INFORME DE AUDITORÍA N° 053-2024-2-0338-AC

AUDITORÍA DE CUMPLIMIENTO
MUNICIPALIDAD DISTRITAL DE MIRGAS
MIRGAS – ANTONIO RAIMONDI – ANCASH

"CREACIÓN DEL COLISEO MULTIDEPORTIVO DE LA I.E. SANTA ISABEL DE MIRGAS, DISTRITO DE MIRGAS, PROVINCIA DE ANTONIO RAIMONDI, DEPARTAMENTO DE ANCASH"

INFORME DE AUDITORÍA Nº 053-2024-2-0338-AC

IMAGEN N° 2
VÍA LOCAL DE ACCESO AL CAMPO DEPORTIVO Y PREDIOS COLINDANTES

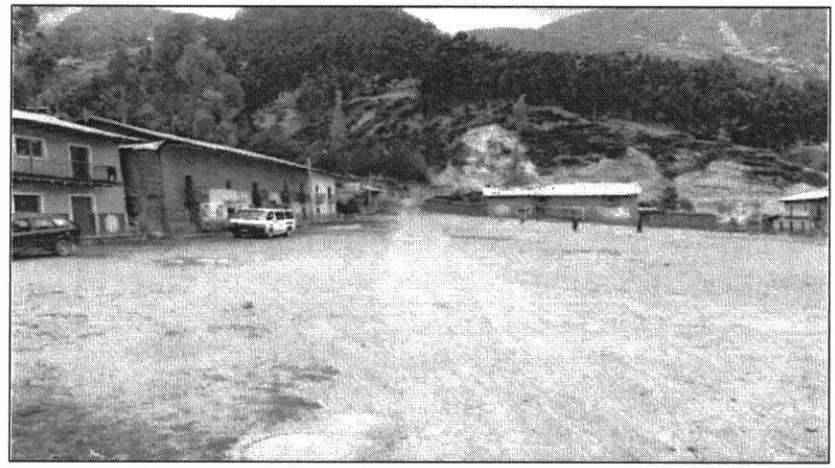
De la revisión al rubro denominado "*04 Levantamiento fotográfico*" del expediente técnico (**Apéndice n.° 13)** se advierte que el área destinada a la ejecución del Proyecto contaba con una vía de acceso local que permitía la circulación de vehículos por las inmediaciones del campo deportivo existente y los predios colindantes, tal como se muestra en la siguiente imagen:

IMAGEN N° 3

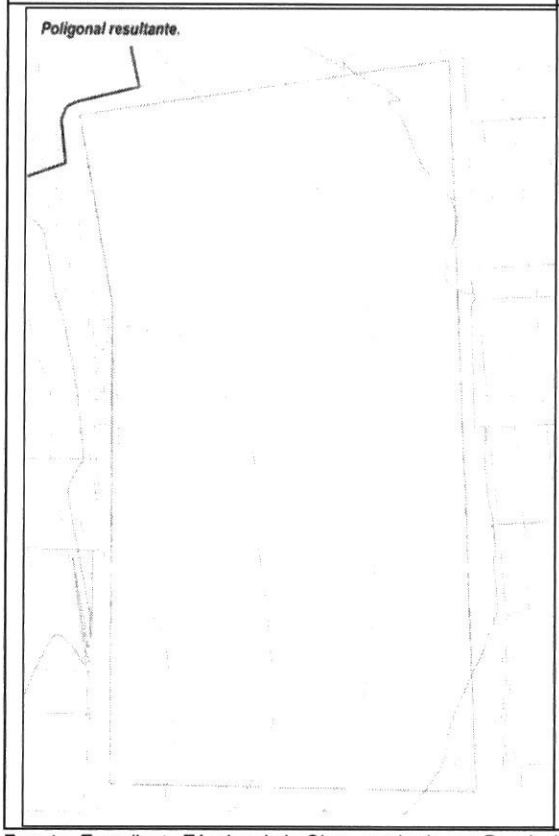
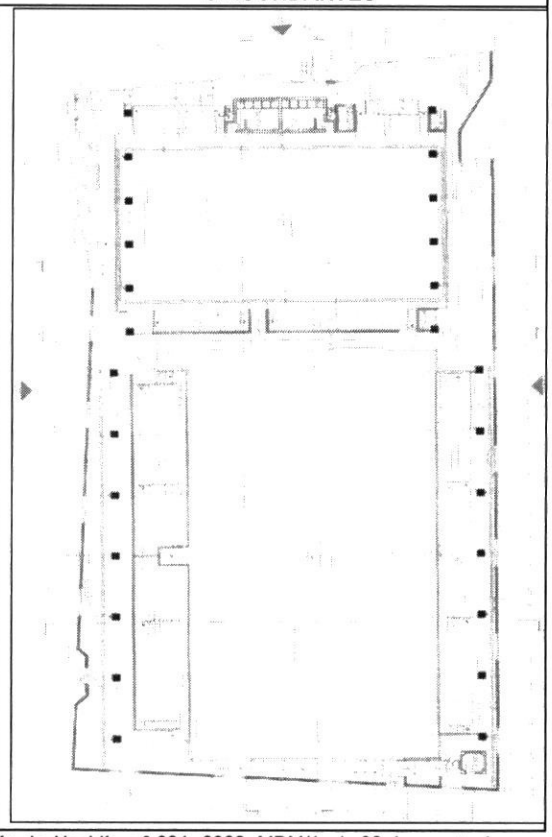
Sin embargo, en los componentes del expediente técnico (**Apéndice n.° 13)**, no se consideró las vías locales de acceso, tal como se muestra en las siguientes imágenes:
